－ 改善箇所説明図 －

基準不適合発生箇所

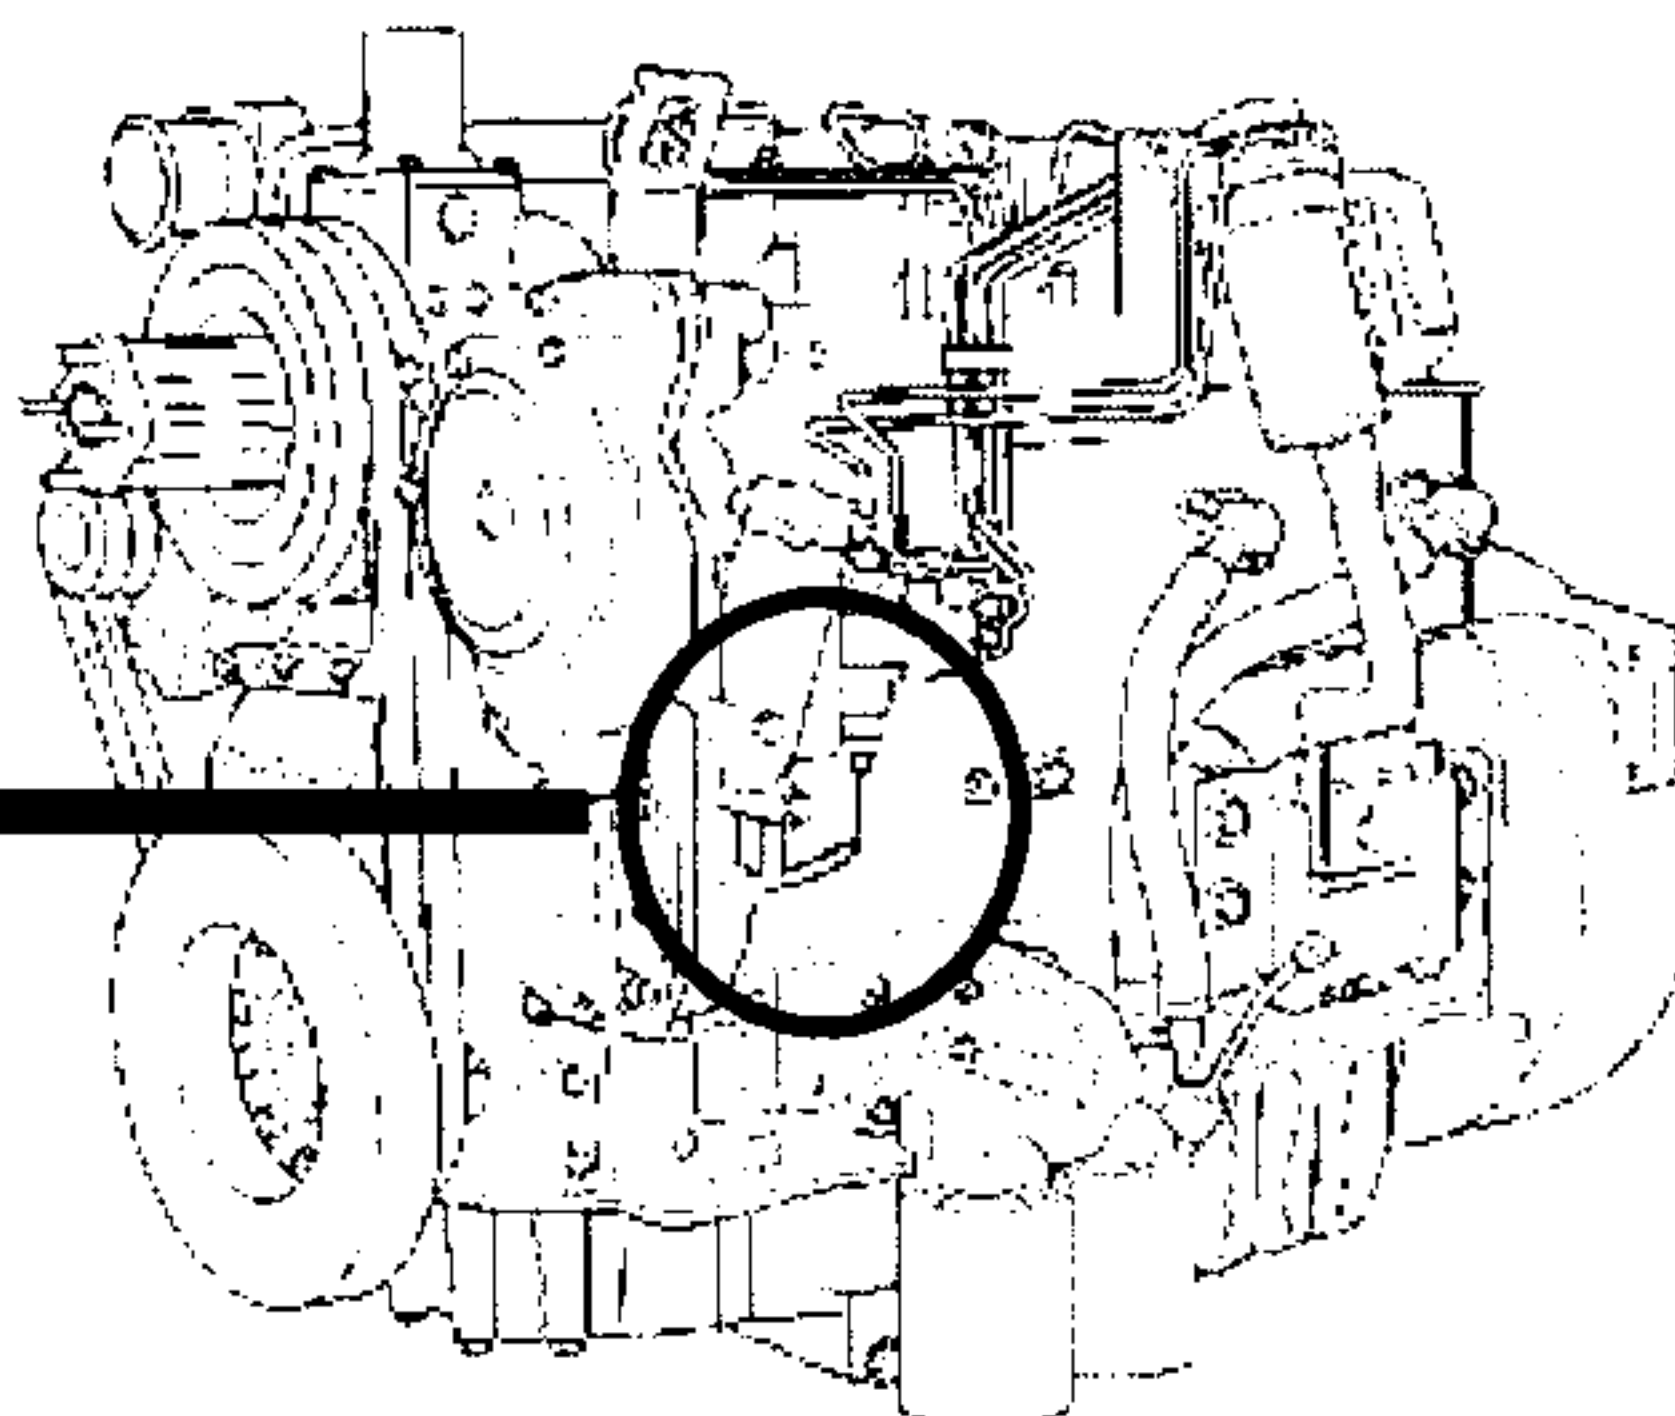
ブレーキ用油圧ポンプにおいて、制御バルブの圧力設定用スクリューの固定方法が不適切なため、当該スクリューを固定しているナットが弛むことがある。そのため、そのまま使用を続けると、ブレーキ油圧低下と伴にブレーキ制動力が低下するおそれがある。

全車両、制御バルブを対策品と交換する。

識別：対策済み車両には、ブレーキポンプ側面に白ペンキを塗布する。
